NW2P.D.120.1.0UJA&&.011.DC.0014
--	---------------------------------

НОВОВОРОНЕЖСКАЯ АЭС-2 С ЭНЕРГОБЛОКАМИ №1 И №2

10УА. Реакторное здание. Кровля купола СПОТ (УС)	Стадия	Лист	Листов
	Р	2

АО "Атомэнергoproject" Москва 2015	Схема утепления купола
------------------------------------------	------------------------

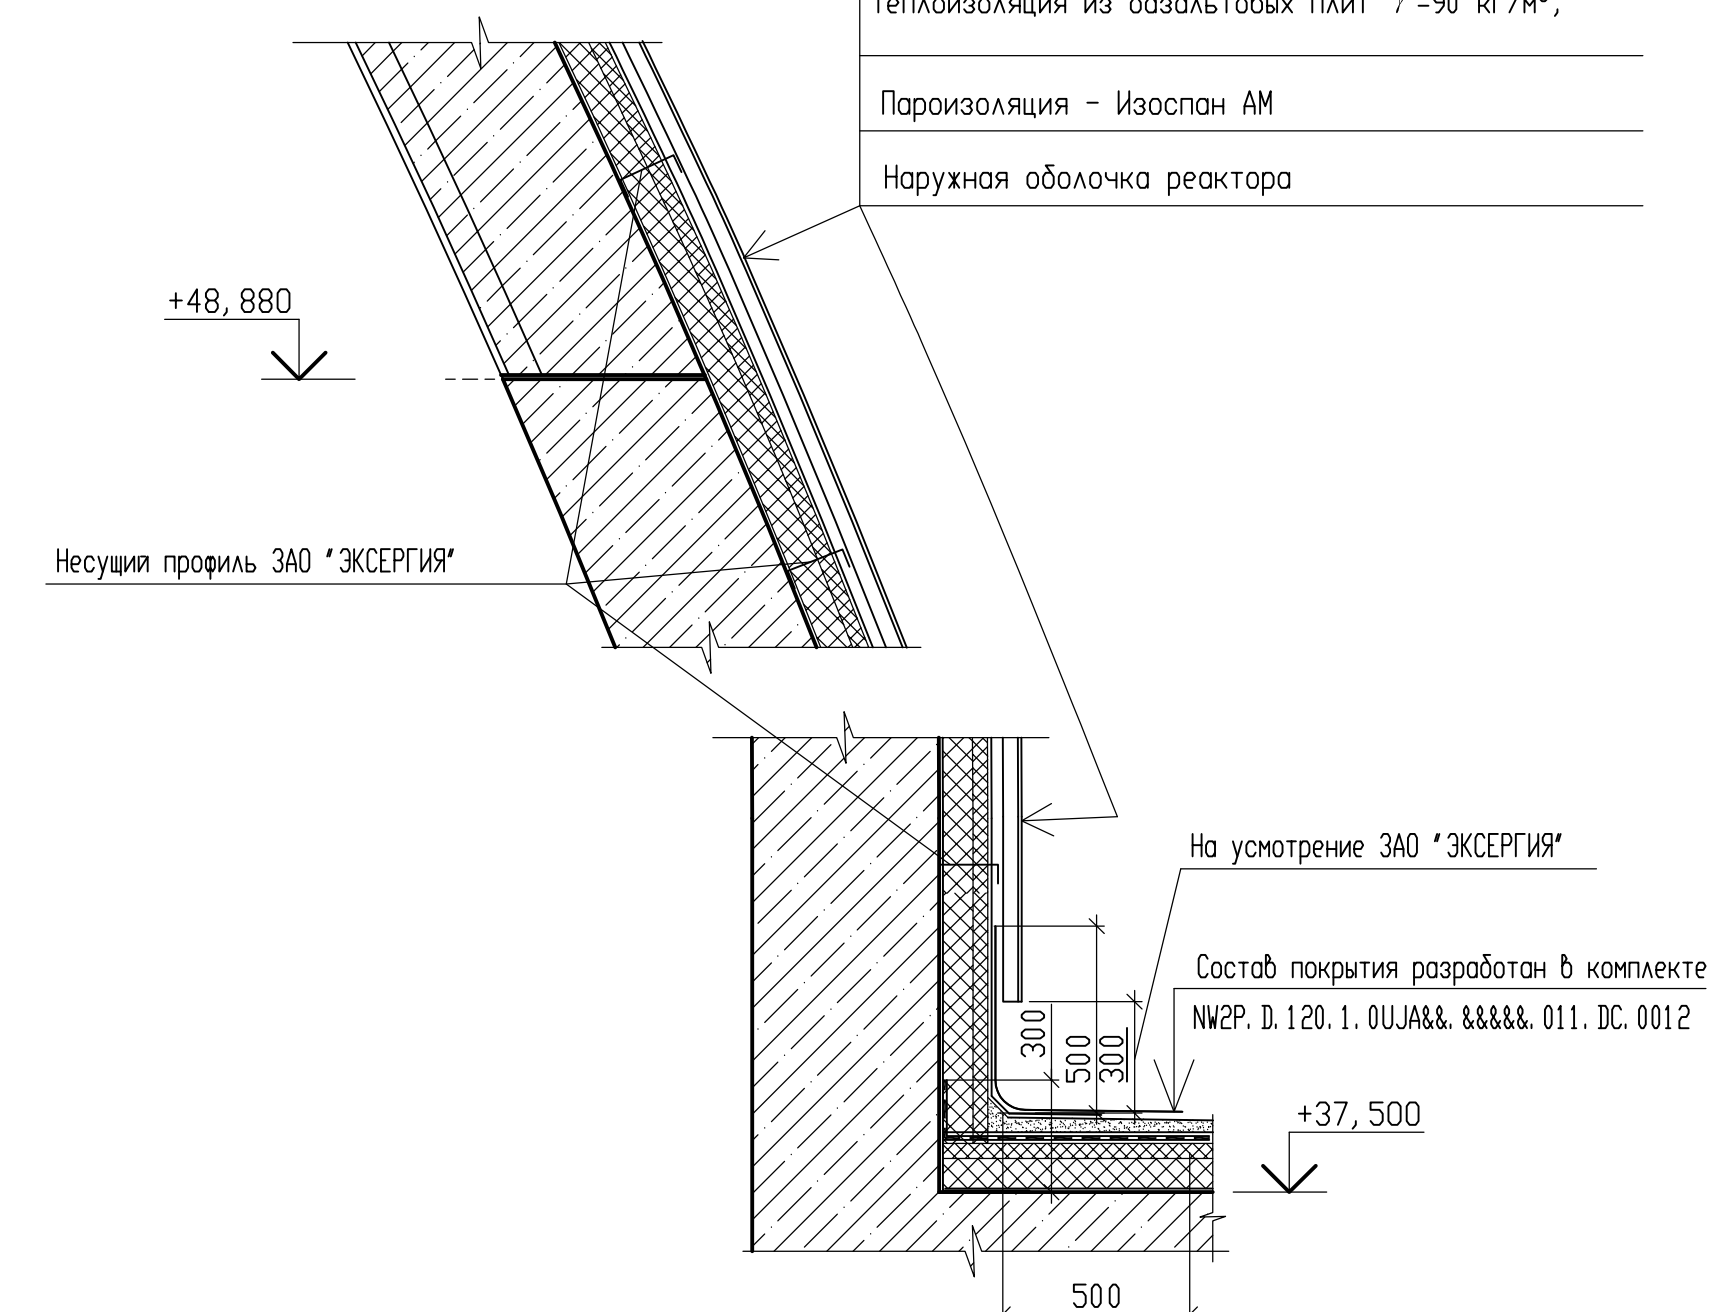
Лист 2. - изменена конфигурация металлической лестницы, выполнена перекомпоновка помещения 10UJC52R001, 10UJC61R001, 10UJC61R002, 10UJC62R001, аннулирована дверь 10UJC61AB001 DM/90.200 и установить люк в перекрытии помещения 10UJC61R001, заменены ворота VW-1,5/200.200 на дверь DW-1,5/150.200, выполнен план полов помещения 10UJC62R001 отдельным фрагментом, показаны места установок форсунок для вентиляции помещений теплообменников.

Лист 2 - между помещениями 10UJC52R001 и 10UJC61R001 заменена дверь в помещении 10UJC62R001 удалены фундаменты под оборудование и приямок, помещения 10UJC52R001 и 10UJC61R001 изменили свое наименование.

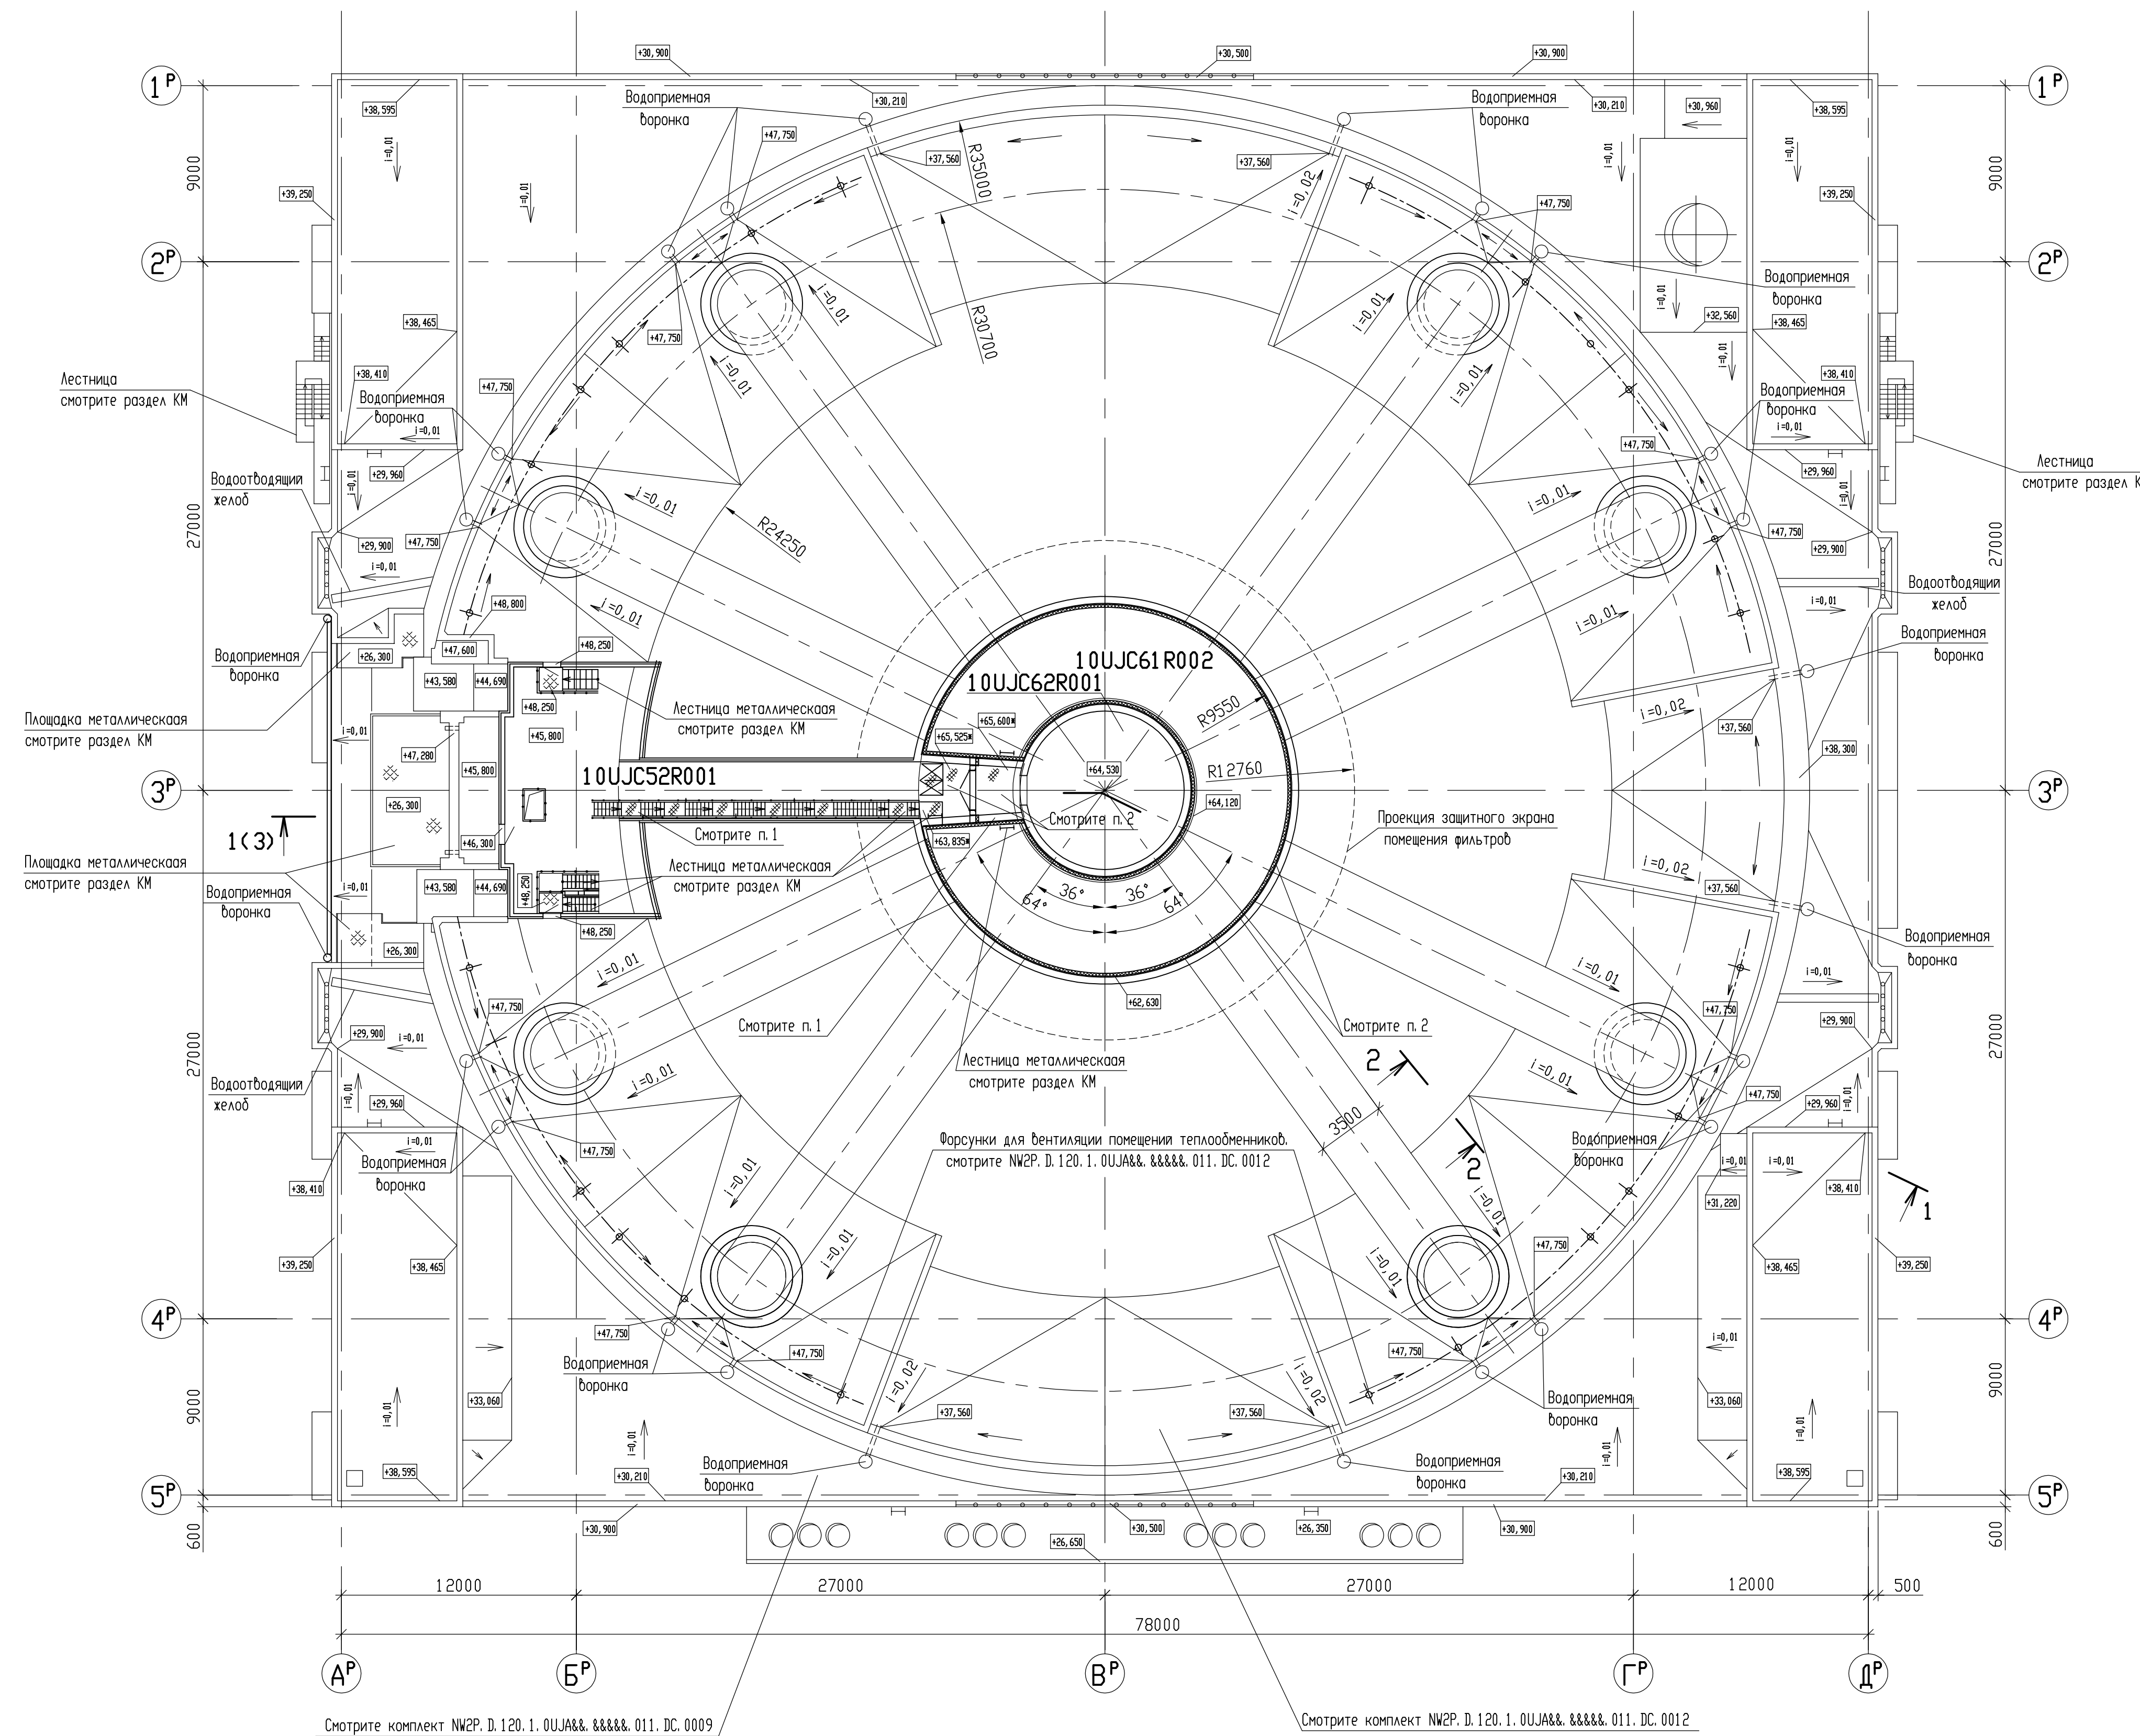
лист 3 - выполнен разрез 1-1 в соответствии с изменениями см. л. 2, отредактировано сечение А-А и узел 1.

лист 3 - в разрез 1-1 внесены изменения в соответствии с изменениями см. л. 2 и удалены крышные дефлекторы.
Корректировка сметной документации не требуется.
